Commune de Saint-Maurice-de-Beynost (01700)

**Projet de révision du Plan Local d'Urbanisme
(PLU) et du zonage d'assainissement et des
eaux pluviales**

**Procès-verbal de synthèse des observations
reçues lors de l'enquête publique et questions
du commissaire enquêteur**

établi par Monsieur Alain Avitabile,
Commissaire Enquêteur
Octobre 2025
Référence TA :
E250001079/69

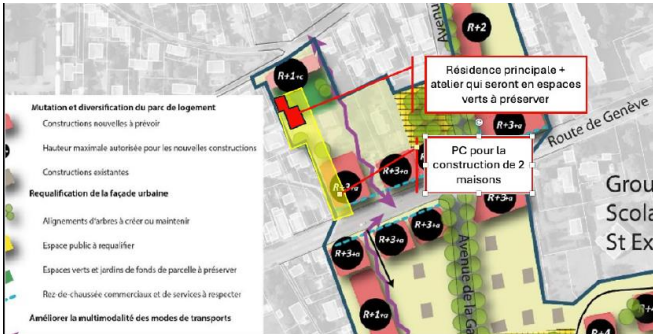
<p>En deuxième lieu, s'agissant de la vocation de « parc d'agrément », la Commune semble oublier que la réalisation d'un tel « espace de convivialité » ne saurait être menée sur des terrains privés, dont elle ne dispose pas de la maîtrise foncière.</p> <p>En troisième lieu, la plus grande ambiguïté entoure le projet de révision du PLU s'agissant du zonage du secteur du Pré-André, une incohérence manifeste devant être relevée entre le classement projeté des parcelles et leur destination au sein de l'OAP. L'OAP reproduite ci-avant propose en effet deux zones distinctes, selon le calendrier d'urbanisation possible, le secteur situé à l'ouest étant destiné à une « urbanisation immédiate ».</p> <p>Nous pourrions donc en toute logique penser que les parcelles concernées par cette première phase d'urbanisation seront situées en zone U, voire en zone 1AU du PLU.</p> <p>Pourtant, le règlement graphique du PLU propose pour partie le classement de ces parcelles en zone NL, qui autorise exclusivement les « locaux techniques et industriels des administrations publiques et assimilés » :</p> <p>Ce classement concerne une très grande partie des parcelles de Madame GRUMEL, et s'avère irrégulier : il ne correspond, ni à la réalité des lieux, ni aux objectifs résultants du PADD, ni même à ceux identifiés dans l'OAP n°3.</p> <p>En quatrième lieu, enfin, il est étonnant de constater qu'une partie de la zone 2AU actuelle serait désormais située en zone UEb du futur PLU (cela concerne pour Madame GRUMEL une partie de la parcelle 441), dont les possibilités d'urbanisation sont très strictement encadrées, puisque limitées à la réalisation de constructions de type « EHPAD ».</p> <p>Or, il a été rappelé ci-avant que les parcelles en question sont situées en zone bleue Bta du règlement du PPRNP (zone exposée aux inondations par les crues torrentielles), manifestement incompatible avec une activité de type ERP et l'accueil d'un public fragile. Le règlement du PPRNP, en son articles 2.2.3.1, n'identifie pas ailleurs pas les établissements de type « ERP » ou tout autre bâtiment public ou collectif, au titre des constructions et aménagement autorisés.</p> <p>Pour toutes ces raisons, Madame GRUMEL sollicite que les parcelles du Pré-André soient classées en zone 1AU du PLU, en concordance avec le secteur au sein duquel elles s'insèrent et avec les objectifs du projet de PADD. Dans ces conditions, Madame GRUMEL vous demande de bien vouloir prendre en</p>

considération l'avis défavorable qu'elle entend émettre sur le projet de PLU soumis à révision, ainsi que les observations suivantes : - Maintenir un classement en zone urbaine du PLU (UD) des parcelles cadastrées AC23, AC24, AC25, AC343 et AC 361, en cohérence avec leurs caractéristiques propres et avec les objectifs du PADD ; - Classer en zone 1AU du PLU les parcelles cadastrées AD441, AD442, AD9 et AD10, en cohérence avec les objectifs du PADD et avec leur classement actuel. Je vous remercie de bien vouloir intégrer ces observations au registre de l'enquête publique, de les examiner, et d'émettre un avis favorable à leur prise en compte au sein du futur PLU de la Commune de SAINT-MAURICE-DE-BEYNOST.
Obser écrite. (Reg num)	3/10/2025 à 10h	22			E17		Chtepa Luc	<p>je suis propriétaire des parcelles AC 388;588;584; 583;587;586;585; l'OAP n°01 empêche de construire 2 maisons de 6 logements voué à la location; parce que ce projet subit n'était pas prévu au moment de l'obtention de mon permis de construire. Cela va me privée maison d'accès à la route de Genève si je ne vends pas le reste de ma propriété. Les espace AC588;584.583 sont dévalorisées en espace vert dans l'AOP ; sur lequel se trouve construit actuellement ma maison et mon garage et vont disparaître dans l'espace et jardin à préserver. Je ne comprends pas pourquoi dans l'AOP ces zones qui sont déjà construite vont se transformer en zone verte; alors qu'elles sont en zone constructible actuellement ?</p> <p>1 PJ : OAP commentée</p>

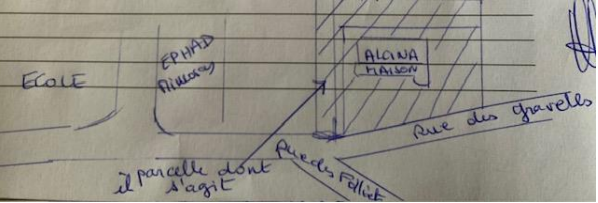
Visite, observation orale, observation écrite (reg papier)	Permanence n°2 du 17/09/2025	30		R3		O4	V4	<p>Mme Alcina Marie, née Grumel, permanence n°2, 1 rue des Gravelles.</p> <p>Fait partie du groupe ayant déposé en mairie (concertation) un série d'observations et propositions (depuis 2021) sur les secteurs des gravelles-rue des Andrés. Le commissaire enquêteur a indiqué que le secteur dans lequel est située sa propriété était couvert par une OAP. Sur la partie est, en revanche, il n'y pas d'OAP. Les zones 2AU sont des zones d'urbanisation future, à horizon 2035.</p> <p>A déposé une observation écrite sur le registre papier.</p> <p>Observation portée au registre papier (30/R3) : « Je me permets de solliciter que la totalité de l'assiette foncière de ma maison soit placée en zone UD2 (3 parcelles constituées AD 8 + 2 autres). En effet il apparaît que la petite parcelle située à la limite ouest tout le long et d'une largeur</p>

<p>de 4 m ait été oubliée. Elle est classée dans la zone UEB attenante et non comme les deux autres en UD2. Cette parcelle m'appartient et fait partie intégrante de la maison. Elle est d'autant [plus] importante qu'en cet emplacement il y a peu de terrain entre le bâti et la limite séparative, ce qui rend préjudiciable toute construction d'une hauteur supérieure me privant d'intimité, de vue, de soleil (dont l'implantation envisagée très bientôt de panneaux solaires). Le projet d'implantation du futur bâtiment de la résidence autonomie d'une longueur de 80 m, en R+2+combles, fait déjà l'objet d'une prise en compte de cette problématique d'ailleurs. Je vous remercie donc de bien vouloir rattacher cette petite parcelle à mon jardin en terme de zonage. Ci-après croquis (très approximatif) pour comprendre.</p> <p>Je précise en outre que j'ai acheté il y a quelques années cette parcelle aux propriétaires voisins et que j'y ai planté arbres et clôtures, c'est-à-dire des frais non négligeables en sus du terrain.</p>

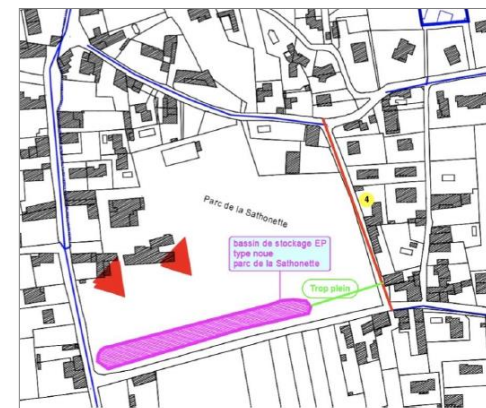
Type	Date	N° d'enregistrement							Nom	Révision du zonage des eaux pluviales
			L	@	R	E	O	V		
Obser écrite. (reg num))	249/ 2025 à 17h47	7				E7			TURGIS Robert, 4 Rue de la Faiteniere	<p>Contribution de Robert TURGIS, 4 rue des Jacquetières</p> <p>1 PJ : Document « 8.3 Zonage d'eaux pluviales »</p> <p>1. Sur le plan « Zonage des eaux pluviales » (121/139 du document), le tronçon du réseau pluvial de la rue des Jacquetières compris entre la rue du Tronfou et la rue des Andrés n'est pas représenté (en rouge sur l'extrait du plan). A corriger donc.</p> <p>2. Par fortes pluies d'orage, l'eau du réseau pluvial remonte par notre branchement (rond jaune), ce qui suppose une mise en charge de ce réseau. Désordre dans le réseau ? Perte de charge due au changement de direction, rue des Andrés ? Ce réseau draine en partie le ruissellement superficiel de la rue du Torrent et parfois, de la montée de la Paroche au niveau de la croix.</p> <p>3. Je n'ai pas observé de soulèvement du tampon situé devant le 12 rue des Andrés. Peut être y a t-il eu des remontées par les avaloirs...</p> <p>4. Eventuellement, la réalisation d'un trop plein vers le « bassin de stockage EP de type noue » prévu dans le bas du parc de la Sathonette permettrait de sécuriser l'écoulement, si les cotes le permettent (en vert sur l'extrait du plan). Robert TURGIS.</p>

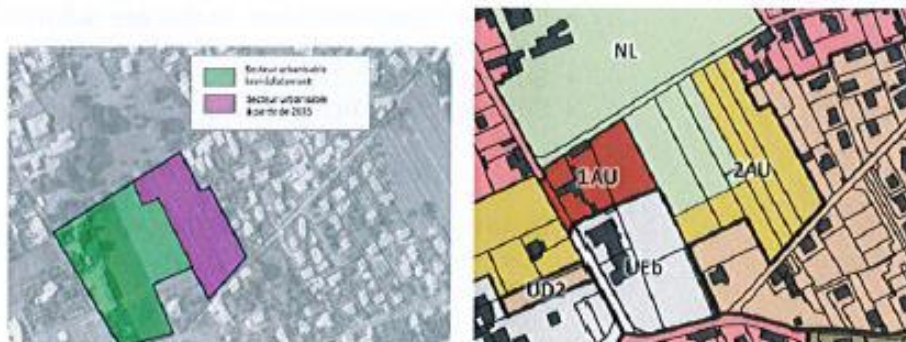
OAP3. Secteur du Pré-Andrés : nous vous demandons de mettre en cohérence le secteur signalé en phase 1 et en phase 2, par rapport au plan figurant dans le zonage. Le fait de dessiner des zonages différents prête à confusion.
